Anfrage "Änderungen bei der Planung des Radfahrstreifens an der Südseite der Hindenburgstraße?" (Anfrage des ADFC vom 06.11.2022, eingegangen am 07.11.2022, 06:42 Uhr)

**Anfrage zur nächsten Sitzung des Ausschusses für Mobilität am 30.11.2022:
Änderungen bei der Planung des Radfahrstreifens an der Südseite der Hindenburgstraße?**

**Anfrage des ADFC vom 06.11.2022 zur Sitzung des Mobilitätsausschusses am 30.11.2022
„Gibt es nach dem Juli 2018 Änderungen in der Planung zur Hindenburgstraße, die dem ADFC
nicht mitgeteilt wurden?“**

Stellungnahme der Verwaltung

Hindenburgstraße H11

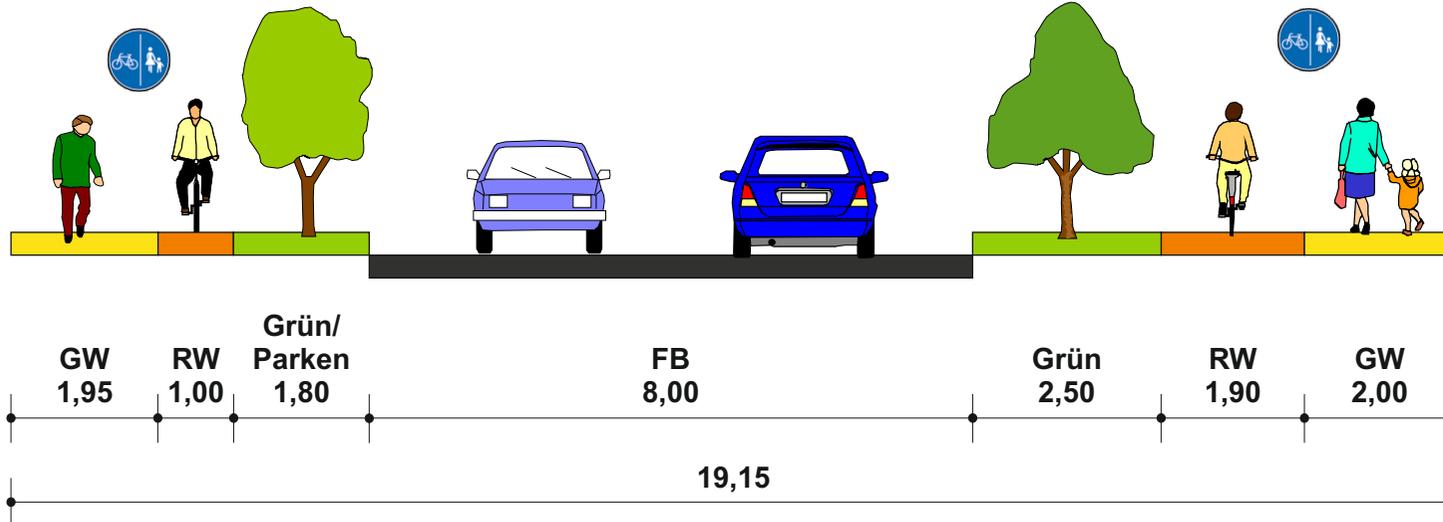
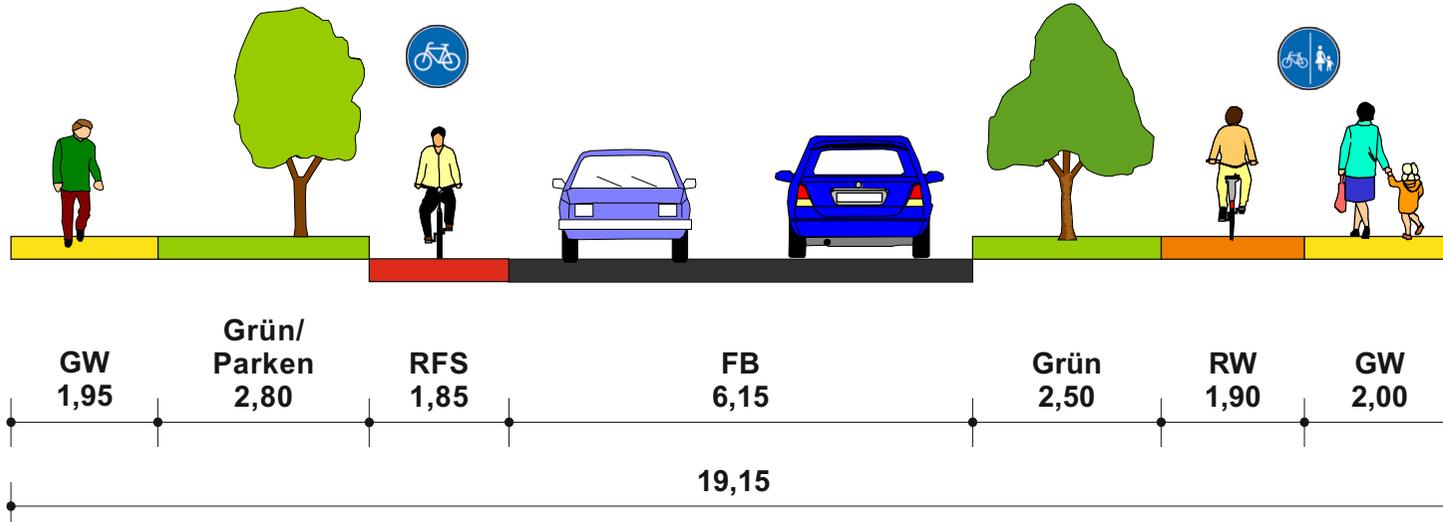
An diesem Stand der Planung vermag der ADFC keine Regelwidrigkeiten gegen die VwV StVO zu erkennen. Die dort vorgesehene Fahrbahnbreite für den KFZ-Verkehr von 6,15 m wäre regelkonform.

Gibt es nach dem Juli 2018 Änderungen in der Planung zur Hindenburgstraße, die dem ADFC nicht mitgeteilt wurden?

Die Vorplanung der Radverkehrsstrategie, deren Erstellung extern beauftragt wurde, sieht eine Verteilung des zurzeit zur Verfügung stehenden Verkehrsraumes von **circa** 8 m wie folgt vor: Neben der Anlage eines Radfahrstreifens in 1,85 m Breite steht dem Kfz-Verkehr eine Breite von 6,15 m zur Verfügung. Zu berücksichtigen ist aber, dass seitens des Büros PGV Dargel Hildebrandt GbR der Begegnungsfall Pkw-Pkw angenommen wurde und damit planerisch den tatsächlichen Bedürfnissen des motorisierten Verkehrs auf der Hindenburgstraße nicht Rechnung getragen wurde. Die Hindenburgstraße ist Teil der Landesstraße 216 und wegen des tatsächlichen Verkehrs ist der Begegnungsfall Lkw-Lkw in die planerischen Überlegungen einzubeziehen. Damit können nicht ohne Weiteres die geltenden Regelmaße eingehalten werden. Mit dieser Ausgangslage erfolgte – abgesehen von ihrer Mitwirkung im Rahmen der Aufstellung der Radverkehrsstrategie – die Beteiligung der Polizei bei dem innerbehördlichen Austausch u.a. im Rahmen des im Oktober durchgeführten Ortstermins.

Aktuell steht auf der Südseite der Hindenburgstraße für den Radverkehr ein Radweg in der Breite von 1 m zur Verfügung; ein Überholen ist nur bei Inanspruchnahme des 1,95 m breiten Gehweges möglich. Laut der Empfehlungen zur Anlage von Radverkehrsanlagen sowie der Empfehlungen (ERA) und der Empfehlungen für Fußverkehrsanlagen (EFA) sind für Radwege 2 m (1,60 m bei geringer Radverkehrsdichte) bzw. 2,5 m für Gehwege vorzusehen.

Abbildung 1 - Alternative Umwege durch den Liebesgrund

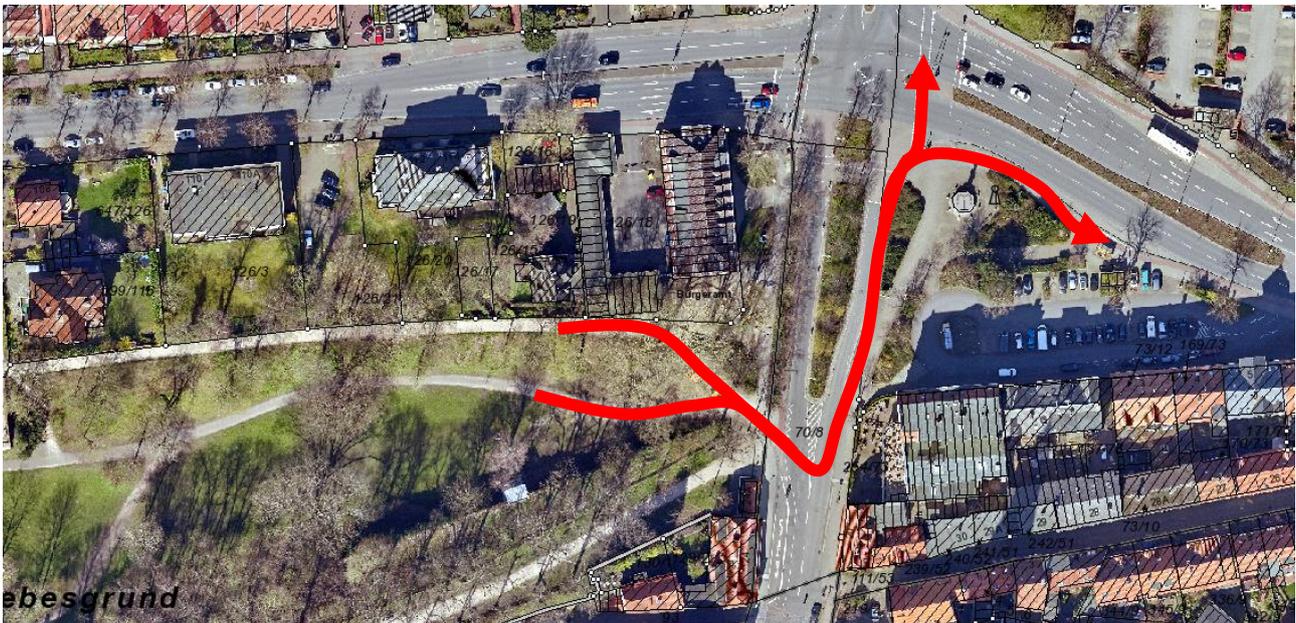
Wie in Abbildung 1 ersichtlich, genügen die Anschlüsse und Wegeführung der Nebenroute im westlichen und östlichen Bereich auch nicht den Ansprüchen an eine schnelle, komfortable und konfliktfreie Routenführung. Insbesondere die östliche Ausfahrt aus dem Liebesgrund führt zu einer unklaren Verkehrssituation, Querungsverkehren mit dem in Richtung Innenstadt führenden Fuß- und Radverkehr und zu konfliktträchtigen Querungsnotwendigkeiten (Bardowicker Straße) bei östlich und nördlich gelegenen Fahrtzielen.

Geh- und Radwegeüberfahrten:

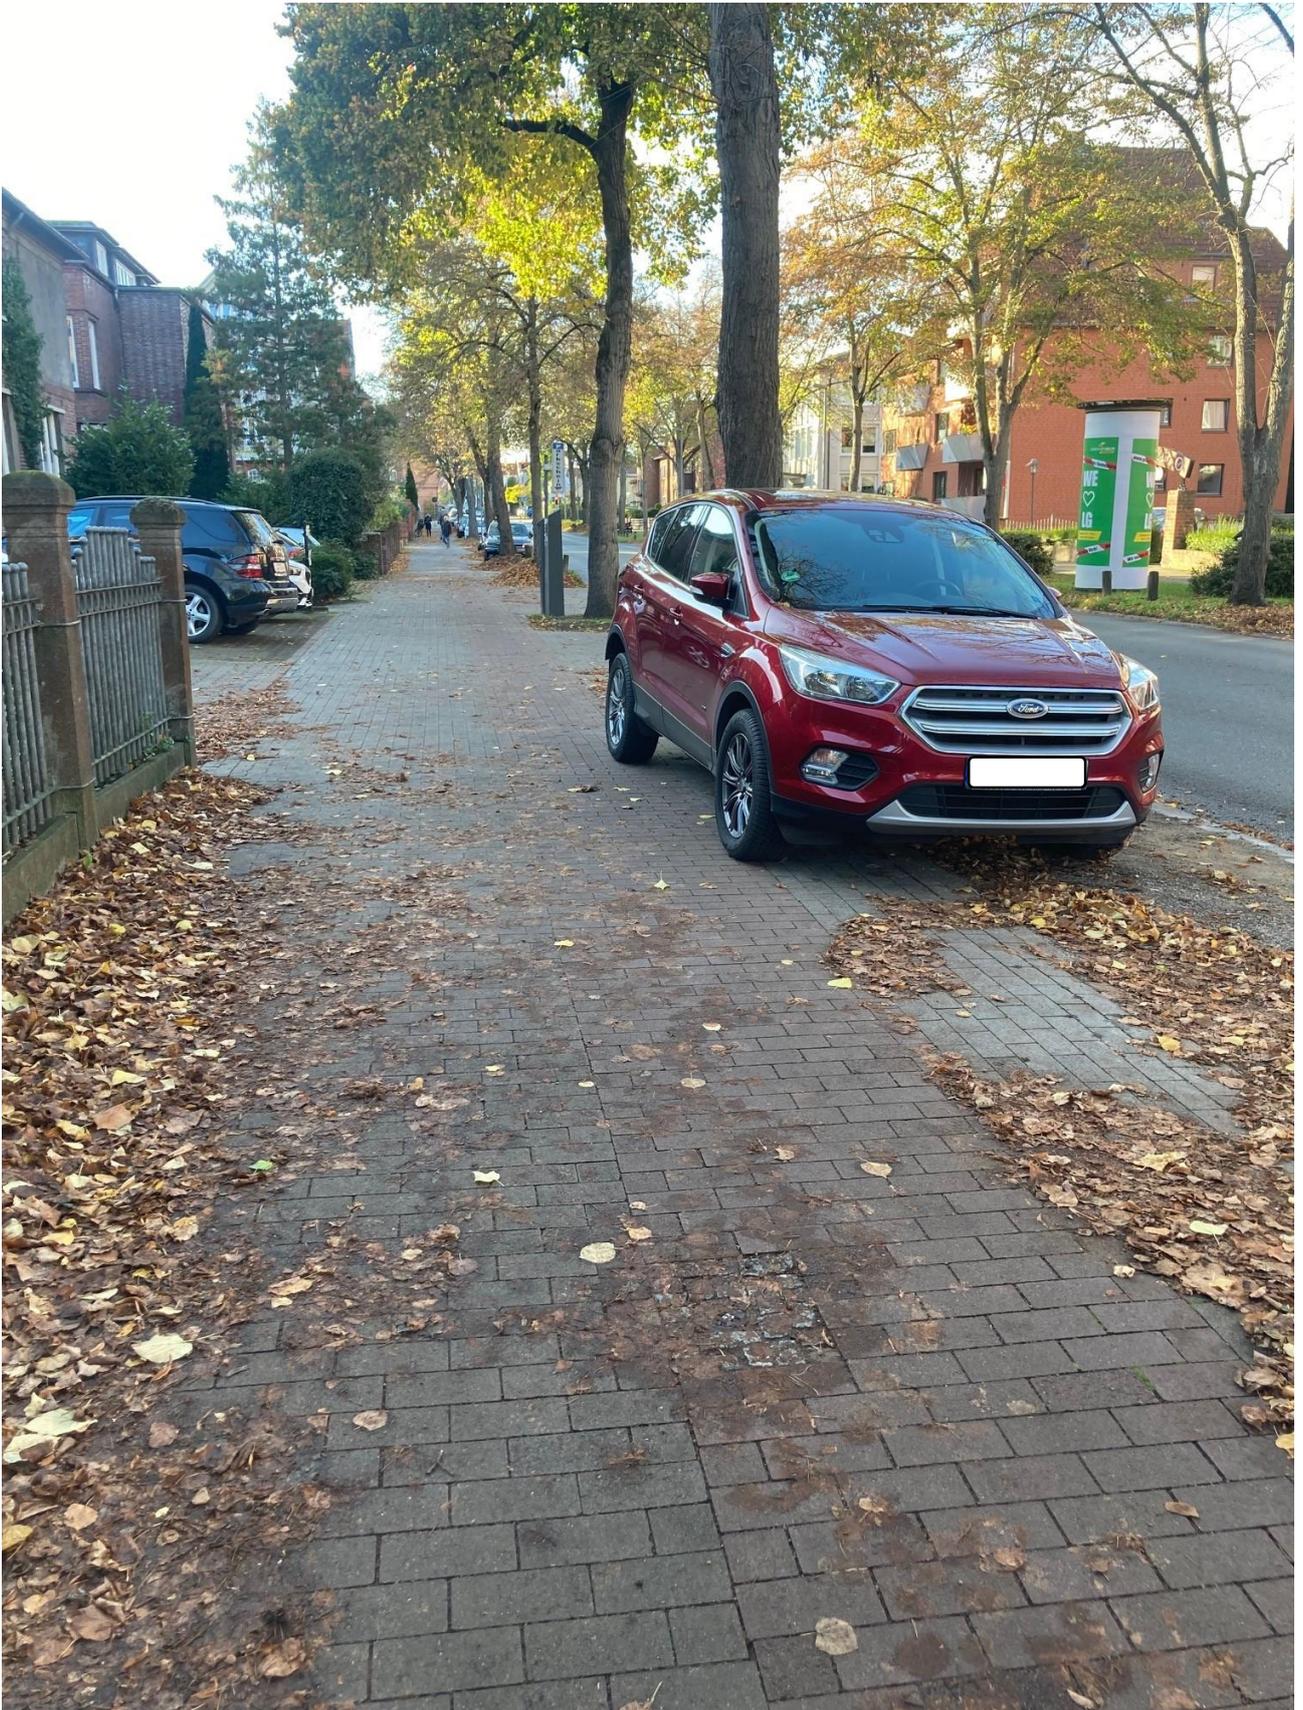
Der Status Quo der Fuß- und Radverkehrsführung auf der Südseite der Hindenburgstraße genügt den Anforderungen an eine sichere, schnelle und komfortable Verkehrsführung nicht. Die der Stellungnahme beigefügte Fotoreihe veranschaulicht, dass

- der auf der Südseite eingerichtete Parkstreifen regelmäßig zu einem „Überparken“ des Radwegs auf dem Hochbord führt und damit neben der Gefahr von Dooring-Unfällen das Ausweichen des Radverkehrs auf den Fußweg zwangsläufige Folge ist,
- die zahlreichen Grundstückszufahrten – einhergehend mit weiterer Innenverdichtung – und die Gestaltung des Einmündungsbereichs Garlopstraße ständiges Konfliktpotential zwischen Rad- und Autoverkehr bergen.

- Der Radfahrstreifen wird von der Bastionsstraße bis zum Anschluss des vorhandenen Radweges an der Südseite der Hindenburgstraße fortgeführt. Hier ist die Situation aufgrund der geringeren Verkehrsstärke im Einbahnsystem planerisch einfacher umzusetzen. Zudem ist der Fußweg im Ampelbereich, am Ende des Gemeinsamen Geh- und Radweges, lediglich einen guten Meter breit.
- An der Kreuzung zur Stöteroggestraße wird eine Aufstelltasche für den abbiegenden Radverkehr markiert.
- Die Parkplätze auf der Südseite müssen zur Vermeidung von Dooring-Unfällen bei jeder Führung entfallen.
